**Acta de la reunión del Grupo de Trabajo para el seguimiento de la aplicación de la Orden 3619/2005 de la Comunidad de Madrid, celebrada en la DGIEM el 12.06.2008**

### ACLARACIONES SOBRE LA APLICACIÓN DEL REAL DECRETO 2267/2004 (ESTABLECIMIENTOS INDUSTRIALES) EN LA COMUNIDAD DE MADRID

Dibujo nº 1

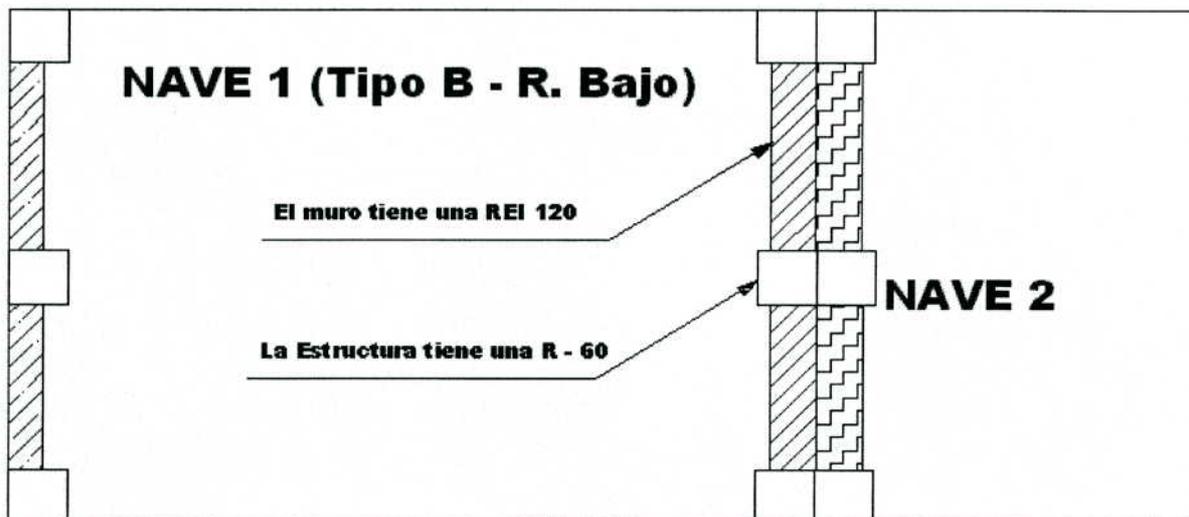
Como se puede apreciar en el Dibujo nº 1, la nave en cuestión es Tipo B, la nave 1 comparte muro con la nave 2, pero tienen cubiertas independientes, por lo tanto es Riesgo Bajo y según la Tabla 2.2 del Anexo II (ESTABILIDAD AL FUEGO DE ELEMENTOS ESTRUCTURALES PORTANTES) del R.D. 2267/2004, según esto, se obtiene que la estructura y la cubierta deberán tener una estabilidad mecánica (o estabilidad portante) de **R 60**. Por otro lado el punto 5.2 indica que el muro colindante con otros establecimientos (tanto con función portante como sin función portante, para Riesgo Bajo, es de **REI (EI) 120.....**)

**2.a)** La cuestión es, en este caso la cara vista de la viga (en la Nave 1), ¿habría que ignifugarla hasta llegar a **120** o se deja a **60** minutos?

R.2.a) Puesto que el elemento portante se encuentra "totalmente empotrado" en el cerramiento puede actuar como puente para las llamas si dispone de una R-60, por tanto, para garantizar la REI-120 del cerramiento es necesario que el pilar tenga la misma estabilidad frente al fuego (R-120).

Dibujo nº 2

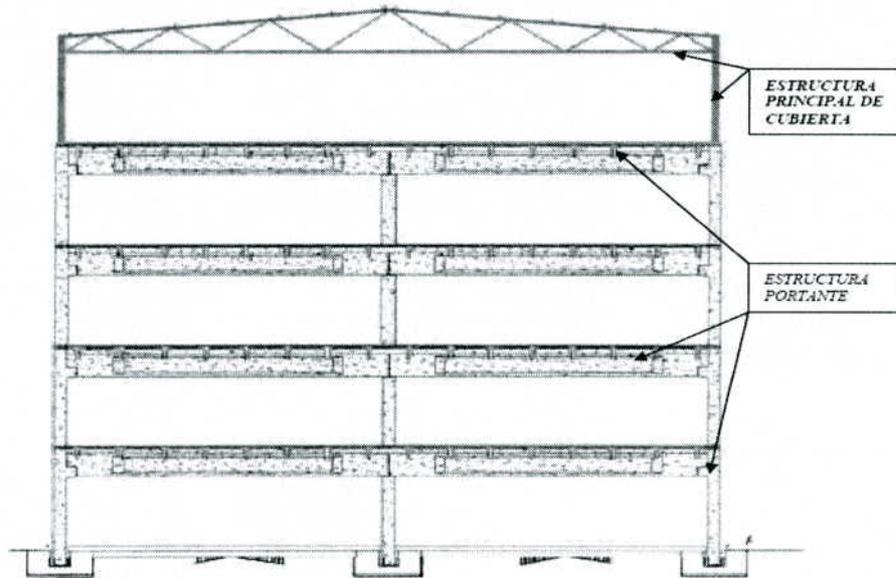
2.b) En relación al texto expuesto, en el caso de dos naves que están pegadas, que son TIPO B, con dos muros independientes (o colindantes), ¿habría que ignifugar la cara de la viga expuesta? (Ver Dibujo 2)

R.2.b) Manteniendo el mismo razonamiento que en el caso anterior, el conjunto del cerramiento debe garantizar una REI 120. Por tanto, cada medianería puede tener una REI 60 y por tanto, los elementos constructivos empotrados en el cerramiento también.

Dibujo nº 3

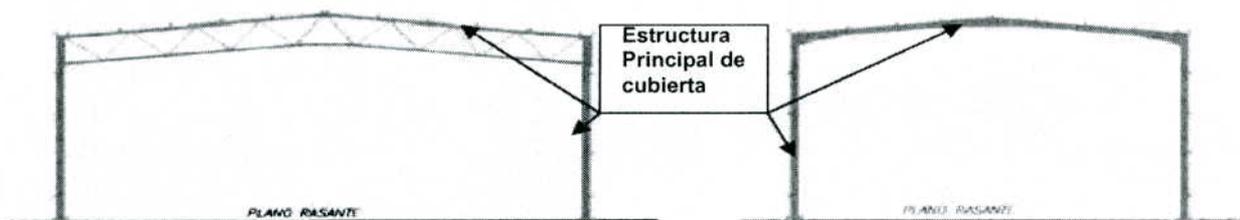
El punto 4.2.1, del Anexo II, habla de cubiertas ligeras en ubicación de Tipo A (Ver Dibujo nº 3), el punto 4.2.2, habla de naves Industriales en planta Baja (Ver Dibujo nº 4) y el punto 4.2.3, habla de naves Industriales con entreplanta (Ver Dibujo nº 5).
